ふそう スーパーグレートの電気回路（灯火器）のリコールについて

ふそう スーパーグレートの電気回路（灯火器）について、令和8年 10月8日に下記のリコールを国土交通省に届け出ました。ご愛用車の措置について、販売会社から早急にご連絡・ご相談をさせていただきますので、よろしくお願い申し上げます。

リコール届出番号	5885	リコール開始日	令和8年10月9日
基準不適合状態にあると認める構造、装置又は性能の状況及びその原因	大型トラクタ等のけん引車両において、トレーラ用灯火器回路の設計検討が不十分なため、トレーラ側に不要な電流が流れることがある。そのため、ブレーキを踏んだ際にバックランプ回路にも電流が流れ、後退操作を行っていないのにもかかわらず、バックランプが点灯し、バックブザーが吹鳴するおそれがある。		
改善措置の内容	全車両、不要なリレー回路を取り外す。

改善箇所説明図

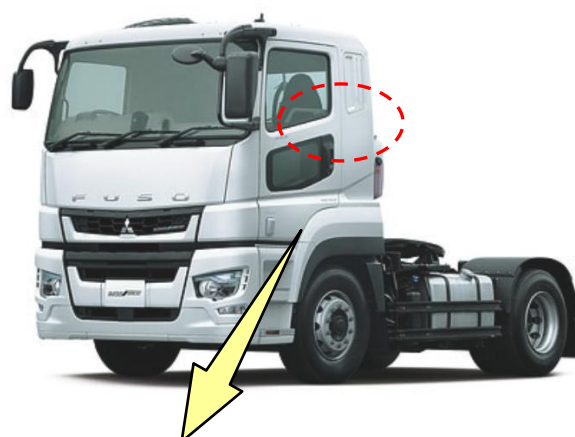
基準不適合発生箇所

リレーブロック行き
ハーネス

リレーブロック

大型トラクタ等のけん引車両において、トレーラ用灯火器回路の設計検討が不十分なため、トレーラ側に不要な電流が流れることがある。そのため、ブレーキを踏んだ際にバックランプ回路にも電流が流れ、後退操作を行っていないにもかかわらず、バックランプが点灯しバックブザーが吹鳴するおそれがある。

改善措置の内容

全車両、不要なリレー回路を取り外す。

注： ☐ はトレーラ用灯火器回路を修正するハーネスを示す。
